PARQUES NACIONALES
NATURALES DE COLOMBIA

RESOLUCIÓN NÚMERO 216 DE 09 SEP 2026

"POR MEDIO DE LA CUAL SE OTORGA UN PERMISO DE VERTIMIENTOS Y SE TOMAN OTRAS DETERMINACIONES – EXPEDIENTE PVERT-03-2025"

Imagen 9. Tanque séptico principal

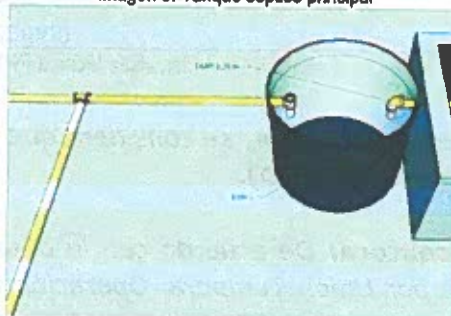
De acuerdo con la información técnica aportada, el Sistema de Tratamiento de Aguas Residuales Domésticas – STARD está conformado por trampa de grasas, tanque séptico principal, filtro anaerobio y humedal artificial. No obstante,

durante la visita técnica se evidenciaron diferencias entre las unidades y/o su ubicación respecto de lo descrito y representado en la documentación presentada. Por lo anterior, la UTON deberá precisar y actualizar la información técnica y los planos correspondientes, de manera que exista concordancia entre las unidades que conforman el STARD, su ubicación y las condiciones verificadas en campo.

Artículo 5. Requerir a la **UNIÓN TEMPORAL OPERACIÓN NEVADOS**, identificada con NIT No. 901.331.542-9, para que en el término de treinta (30) días, contados a partir de la ejecutoria de la presente resolución, precise y actualice la información técnica y los planos correspondientes del Sistema de Tratamiento de Aguas Residuales Domésticas – STARD, de manera que exista concordancia entre las unidades que lo conforman, su ubicación y las condiciones verificadas en campo, en los términos del conceto técnico No. 20262301671111 del 03 de septiembre de 2026.

Parágrafo. Una vez verificada la información y su consistencia, se procederá a aprobar el Sistema de Tratamiento de Aguas Residuales Domésticas – STARD, el cual dispone de las siguientes partes:

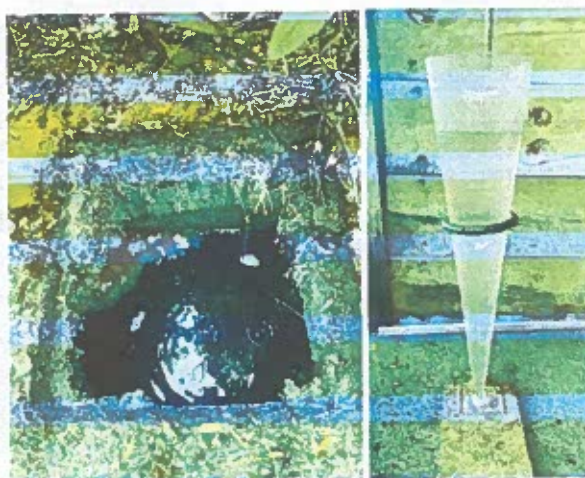
Resultado: De los parámetros analizados para el vertimiento de aguas residuales domésticas tratadas al suelo, se evidencia el cumplimiento de los valores límites máximos permisibles para la mayoría de los parámetros evaluados. No obstante, se presenta incumplimiento para el parámetro Nitrógeno Total, cuyo resultado fue de 22,4 mg/L, frente al valor límite de 20 mg/L, superándolo en aproximadamente un 12 %.

En cuanto a la caracterización del vertimiento, se evidenció que el parámetro Nitrógeno Total presentó una concentración de 22,4 mg/L, valor que supera el límite establecido en la Resolución 0669 de 2021, artículo 4, categoría II. En consecuencia, la UTON deberá implementar las acciones necesarias orientadas a mejorar el desempeño del sistema de tratamiento y reducir la concentración de este parámetro.

Artículo 3. Requerir a la **UNIÓN TEMPORAL OPERACIÓN NEVADOS**, identificada con NIT No. 901.331.542-9, para que implemente las acciones necesarias orientadas a mejorar el desempeño del sistema de tratamiento y reducir la concentración de los parámetros con incumplimiento, en los términos del conceto técnico No. 20262301671111 del 03 de septiembre de 2026.
